## **Rapport de l'Inspection des installations classées**

Visite d'inspection du 02 juin 2023

**MAJ ELIS**

Références : ud95-2023-472

Linge stocké à l'extérieur

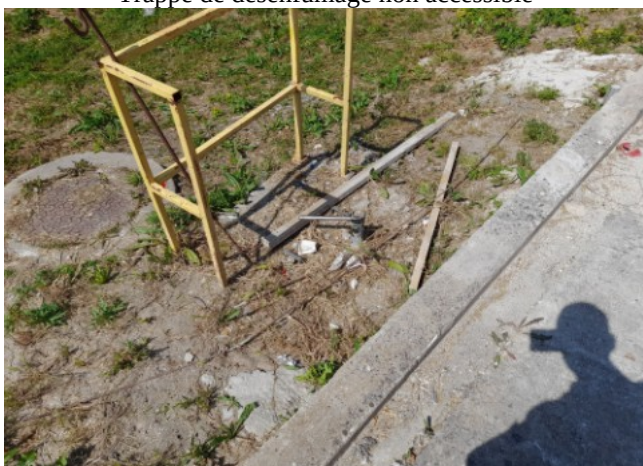
Enfin, du linge est stocké à l'extérieur du bâtiment. Il conviendra que l'exploitant prenne en compte ce stockage dans son dossier de demande de modifications.
